改善箇所説明図②

リレーボックス（裏面）

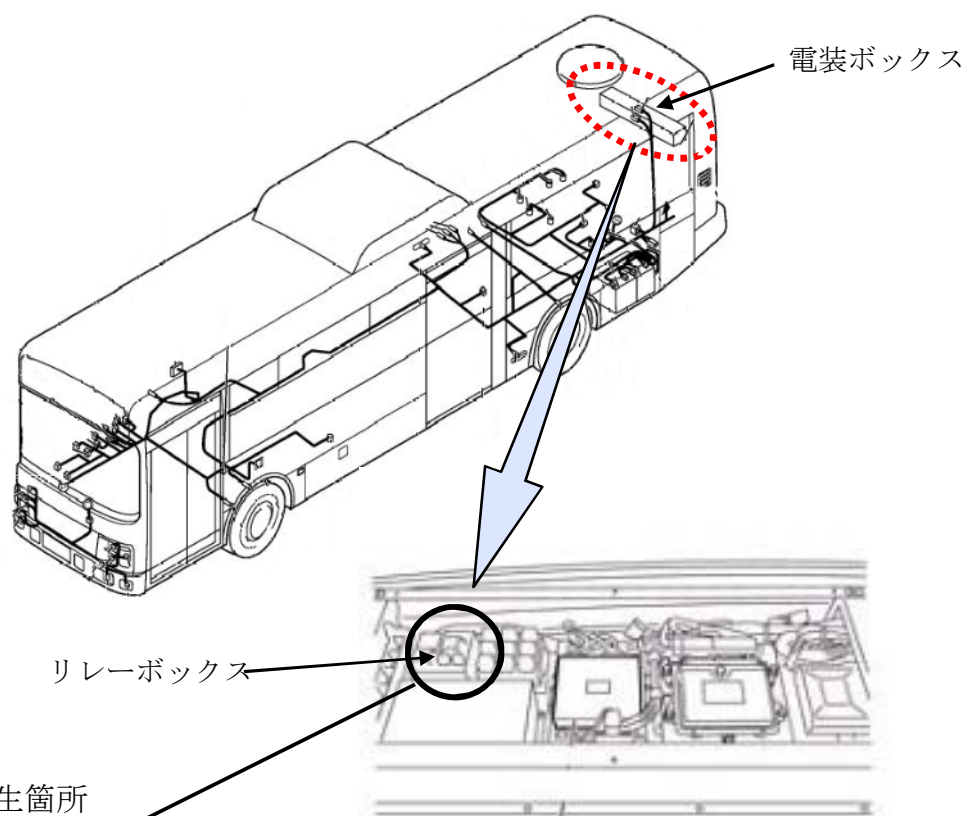
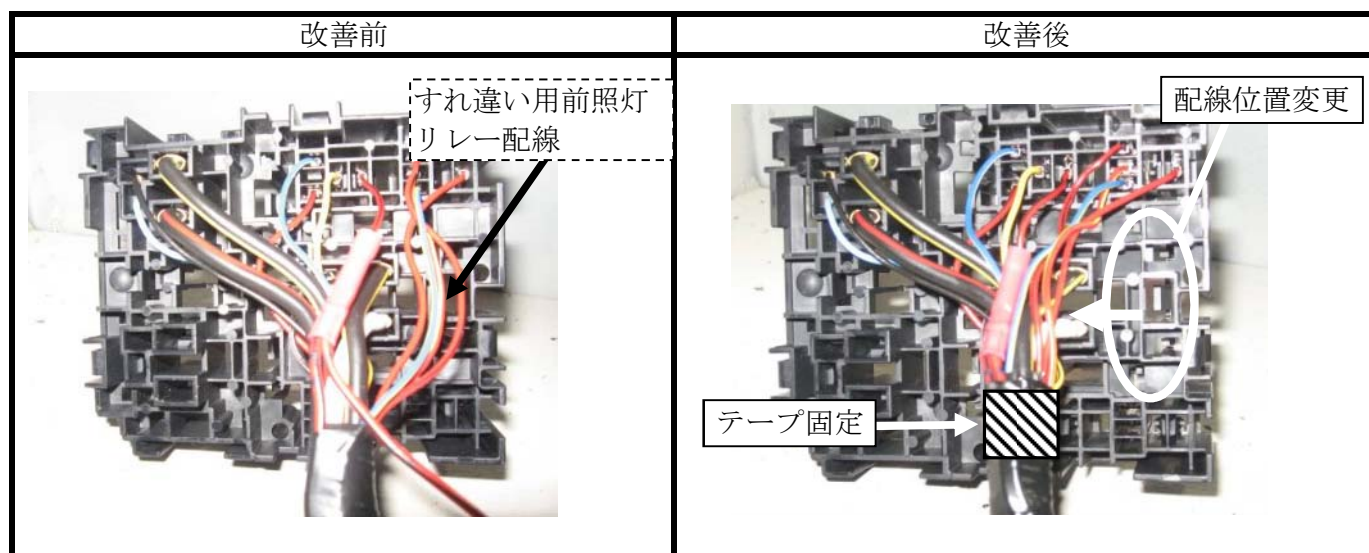
エンジン停止中に音声合成放送装置（行き先案内放送等）を作動させるため、アイドリングストップ装置のリレーボックスのリレー配線を変更した特別仕様の路線バスにおいて、変更後の復元作業が不適切なため、すれ違い用前照灯リレーの配線がリレーボックスに挟まれるものがある。そのため、そのままの状態で使用を続けると、配線がショートし、最悪の場合、すれ違い用前照灯が点灯しなくなるおそれがある。

全車両、すれ違い用前照灯リレー配線を正規位置に配索し、テープで固定する。なお、配線に損傷が見られるものは、配線を修理する。
